FASAD F06

B	SE PM 02 UNDER HÄNVISNINGAR		2024-09-22	OL
A	KÖKSTRAPPHUS, FÖNSTER LIGGER KVAR I BEF LÄGE		2024-05-16	YF
BET	ANT	ÄNDRING AVSER	DATUM	Sign.
BYGGLOVSHANDLING				
KAKELUGNEN 7				
<div>2BK</div> <div>Swedenborgsgatan 2 118 48 Söckholm</div>				
A	2BK ARKITEKTER / + 08 518 179 00 / WWW.2BKA.SE			
UPPDRAG NR	SB995	RITAD AV	YF	HANDLAGGARE
DATUM	2024-03-27	ANSVARIG	SVANTE BENGTSSON	
FASAD F06 MOT GÅRD				
SKALA	A1 - 1:100 A3 - 50%	NUMMER	A10	BET
				B

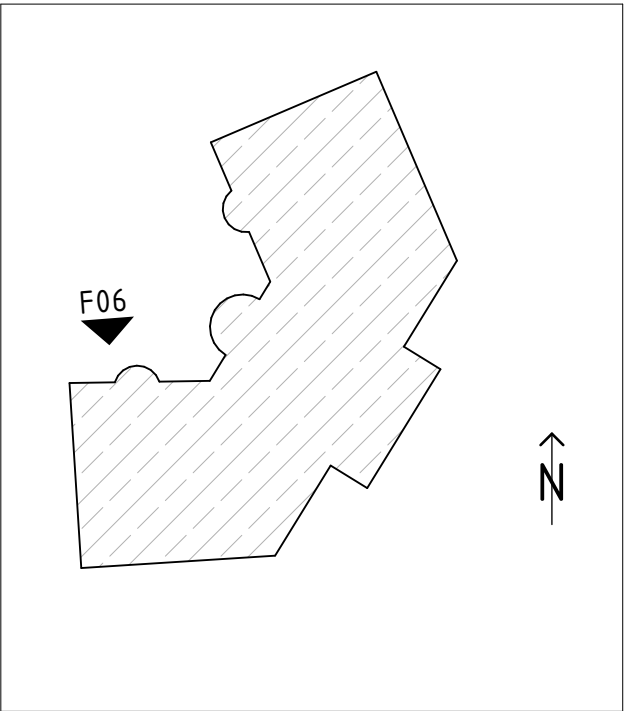
- PM 02
- MINSKADE KUPOR MOT GÅRD. BREDD 1500mm
 - 1 TAKFÖNSTER ISTÄLLET FÖR 2 I KÖKET FÖR LGH 1601 OCH 1603
 - KÄTTVINDSVÄGG UTFLYTTAD SÅ INVÄNDIGT TAK-/VÄGG LIV MOTS VID 1100mm (TIDIGARE 1300mm)
 - KUPOR MOT GÅRD VID ENTRÉ I LGH 1601 OCH 1603 FLYTTATS 100mm UTÅT.
 - TERRASSEN PÅ LOFTET I LGH 1602 UTGÅR. UTRYMMET BLIR EN DEL AV INTILLIGGANDE RUM.
 - KUPOR MOT GÅRD SÄNKS 100mm OCH BRÖSTNINGEN HÖJS 100mm
 - GLASPARTI TILL TERRASSERNA MOT GÅRDEN FÅR 4- LUFTSUTFORMNING. (TIDIGARE 2-LUFT, SKJUTPARTI)
